Mémoire du Syndicat de la Copropriété Le Nordelec Condos Urbains - Tour 1

Pointe-Saint-Charles

Table des matières

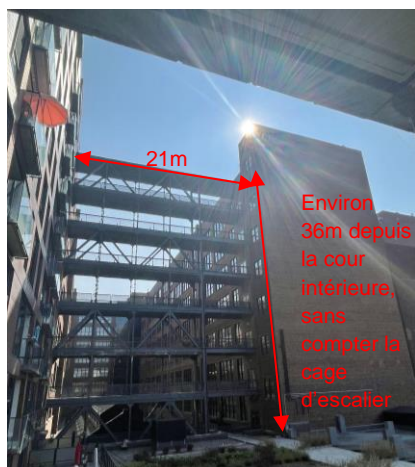
Bien que la cour entre les ailes C et B du Nordelec soit d'environ 21 mètres, la hauteur totale à partir du 2e étage du Nordelec est d'environ 36 mètres, ce qui crée un rapport dégagement-hauteur de 0.58 (soit 0.58m de dégagement pour 1 mètre de hauteur permise), soit une réduction de rapport de plus de 25% en comparaison à l'exemple précédent du Bassin du nouveau havre. Nous sommes d'avis que ce rapport n'est pas raisonnable puisqu'il ne permet pas de garantir un apport en lumière adéquat pour tous les espaces existants et futurs, et ne s'aligne pas avec les plus récents projets résidentiels des alentours dont la densité est aussi élevée (le niveau de densité est de 4.5 au Bassin du nouveau havre).

Pire encore, le rapport dégagement-hauteur entre les ailes A et B dans la volumétrie de l'option résidentielle présentée par le développeur est de 0.33, soit près de 60% plus petit que celui du Bassin du nouveau havre. Les résidents du Nordelec 2 remarquent aussi que dans le cadre du projet du Bassin du nouveau havre, la matérialité de plusieurs des cours intérieures créées par la volumétrie en barre permet de réfléchir la lumière, que ce soit par le bassin d'eau à la base ou par des matériaux plus clairs, de sorte à créer de la réflexion et permettre une luminosité

raisonnable à tous les espaces d'habitations. Ces éléments ne pourront pas être mis en place au Nordelec en raison des enjeux d'insertions architecturales (par exemple, via l'emploi de brique rouge), ce qui appuie de manière encore plus importante le besoin d'avoir des dégagements suffisants entre les volumes pour permettre la pénétration de la lumière.

Recommandation: Mettre en place un dégagement minimal entre les ailes C et B et B et A afin de permettre un ensoleillement optimal pour tous. Nous recommandons d'établir un ratio minimal de dégagement de 0.8m pour chaque 1 mètre de hauteur proposé, jusqu'à une hauteur maximale permise de 25 mètres.

Photos prises de la cour intérieure entre les ailes C et B. Le volume de la cage d'escalier (environ 3-4 mètres plus haut que la toiture du Nordelec) bloque l'ensoleillement aux autres espaces sur le site.

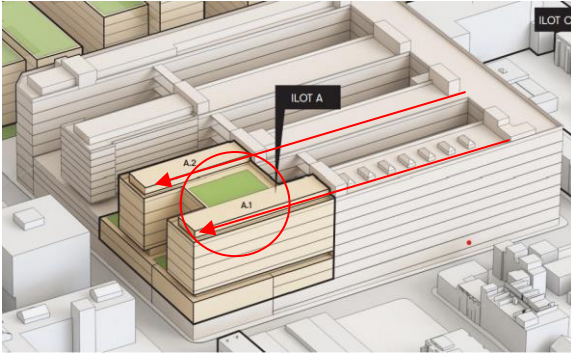
De plus, les résidents du Nordelec 2 sont également inquiets par rapport à l'autorisation de construire à 44 mètres plutôt qu'à 43 mètres (soit la hauteur du Nordelec), et de permettre aux équipements mécaniques et autres d'aller au-delà de cette hauteur. Étant donné les dégagements inadéquats tels que mentionnés dans les paragraphes ci-dessus, les équipements divers contribuent encore plus à la création d'ombre aux espaces et aux habitations existantes sur l'îlot A. Le principe d'arrondir la hauteur maximale permise à la hausse n'est donc pas une mesure que les résidents du Nordelec 2 jugent raisonnable.

Recommandation: Prévoir qu'une cage d'escalier, une cage d'ascenseur, un équipement mécanique et une construction abritant un équipement mécanique ne peuvent **pas** dépasser la hauteur maximale permise sur le site sans un dégagement adéquat de toute façade.

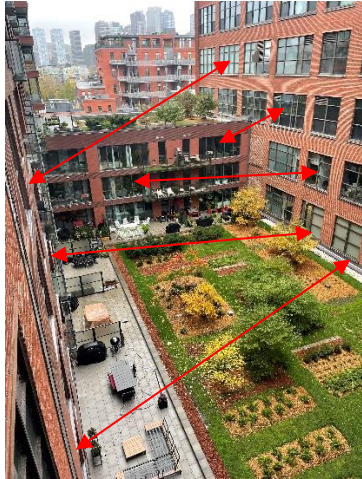
Photo de la cour intérieure existante entre les ailes C et D. La proximité entre les usages commerciaux et habitations amène des défis en termes de gestion des interfaces multiples (incluant la privauté des espaces, l'éclairage et le bruit), tant pour les usagers des espaces commerciaux que pour les résidents. La conception du toit vert empêche aussi la présence de végétaux de plus grande taille qui pourrait contribuer à une plus grande privauté des espaces.

Les usages proposés sous la catégorie C.4 ont le potentiel d'amener des problèmes importants plus particulièrement en raison du bruit prenant source dans ces espaces. Nous notons que l'effet d'acoustique actuel du Nordelec est suffisant pour entendre clairement des discussions sur la rue lorsqu'on occupe un espace extérieur de la façade ouest du Nordelec. Les 3 premiers étages du Nordelec entendent aussi très clairement le bruit et ressentent les vibrations en provenance de la salle d'entraînement commerciale lorsque les usagers font tomber leurs poids. Cet effet acoustique est un résultat de la volumétrie du Nordelec, des jeux de pleins et de vide qui forment des caisses de résonance et permettent au bruit de circuler facilement. De sorte, les résidents du Nordelec 2 sont d'avis que des usages au potentiel de générer des niveaux de décibels élevés sont incompatibles avec la volumétrie et l'usage résidentiel actuel du Nordelec. Les résidents du Nordelec 2 sont aussi d'avis que les usages de la catégorie C.4 et les grands espaces à débit de boisson seraient mieux établis sur la rue Centre, participeraient à sa consolidation commerciale, et contribueraient à l'orientation stratégique du Plan spécifique d'intervention pour Pointe-Saint-Charles Nord.

Recommandation: Autoriser les usages de la catégorie C.4 seulement au rez-de-chaussée de l'îlot A et en autant que l'espace ne soit pas adjacent à une cour intérieure sur laquelle un usage habitation est autorisé ou présent.
